# SAKSPAPIR

Saksnr	Utval	Type	Dato
059/17	Plan- og miljøutvalet	PS	31.05.2017

## Søknad om dispensasjon frå områdeplan for Knarvik for oppføring av Helsehuset - gbnr 188/323 og 188/395 Gjervik ytre

### Fasade mot vest, allmenningen (O\_ST3)

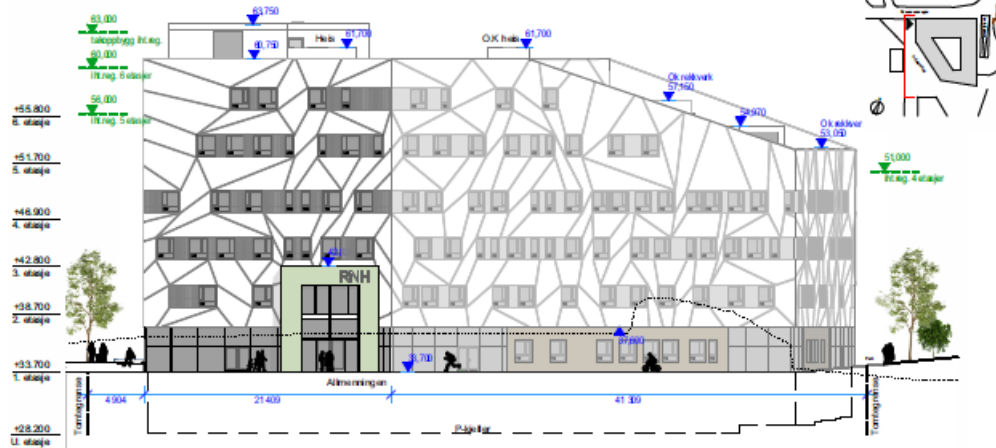
Det planlagde Helsehuset har følgjande overskridingar i høve høgder sett i tabell i § 1.4 høgde for 5. etasje er auka frå kote +56 til kote +57, høgde for 4. etasje er auka frå kote + 51 til kote +53, medan høgde for 6.etasje er auka frå kote +60 til kote + 60,75. Som følgje av overskriding av høgda i 6 etasje, vert og takoppbygg høgare med topp gesims på kote + 63,75.

Helsehuset vil, i tråd med områdeplanen, ha ein fasadehøgde på 26 meter sett frå gatenivå i bygata, ei auke på 0,75 meter kan argumenerast med å vere ei lita overskriding. Bygget samla sett er stort og ei slik auke vil få innverknad på omgjevnadane.

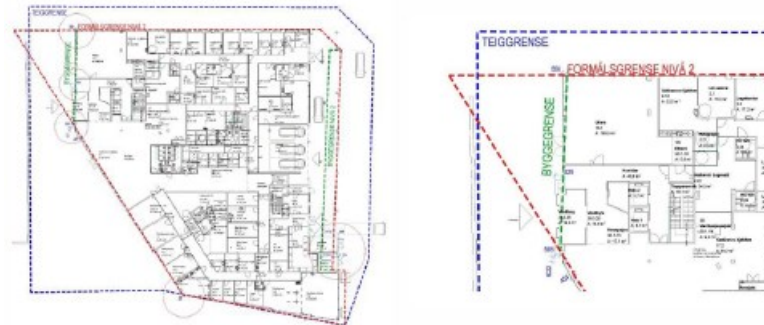
Omsøkte bygg har mindre overskridelser (ca 30-60cm) over formålsgransen/byggjegransen i gjeldende reguleringsplan. Overskridelsene innebærer at tiltaket kommer inn på arealformål o\_SF8, o\_ST3 og o\_SKV16.

Punkter som ligger utenfor formåls/ byggjegransen er markert med sirkler i kart over til venstre. I tillegg til de tre søylepunktene langs allmenningen, er den nordlige enden av hovedinngangen trukket ut ca. 80 cm fra vegglivet, og går derfor utenfor innregulert byggjegransa markert med grønt.

Ein finn at dei overskridingane som er omsøkt ikkje i vesentleg grad sett planen tilside, og vil ikkje vere til hinder for gjennomføring/etablering av O\_ST3. Dei omsøkte overskridingane er ein integrert del av prosjekteringa av nederste del av O\_ST3 (allmenningen).

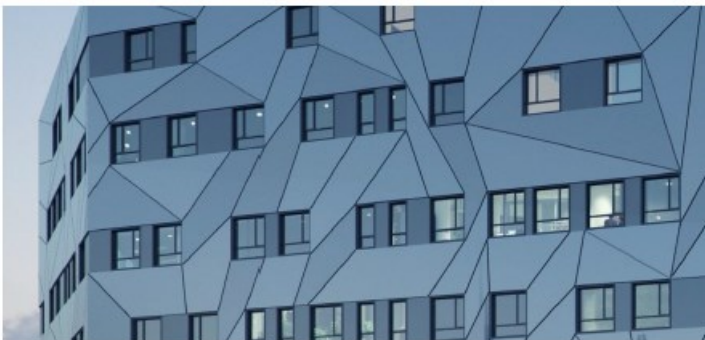
Maks fasadelengde er satt til 50 meter. Tiltaket har en fasadelengde på 55,8M mot Kvassnesveien i nord og 61,7M mot nedkjøringsrampen i øst, og krever derfor dispensasjon fra reguleringsplanen pkt. 1.3.1 jfr. 1.4.

I vurderinga av fordelar og ulemper legg administrasjonen særleg lagt vekt på funksjonane som Helsehuset skal ivareta i samfunnet, og at bygget ut frå eit samfunnsperspektiv har funksjonell planløyising utan avbrudd. Etter ei samla og konkret vurdering finn administrasjonen at vilkåra for å gje dispensasjon frå fastsette fasadelengde i føresgna § 1.4 for O\_BOP1 er tilstade.
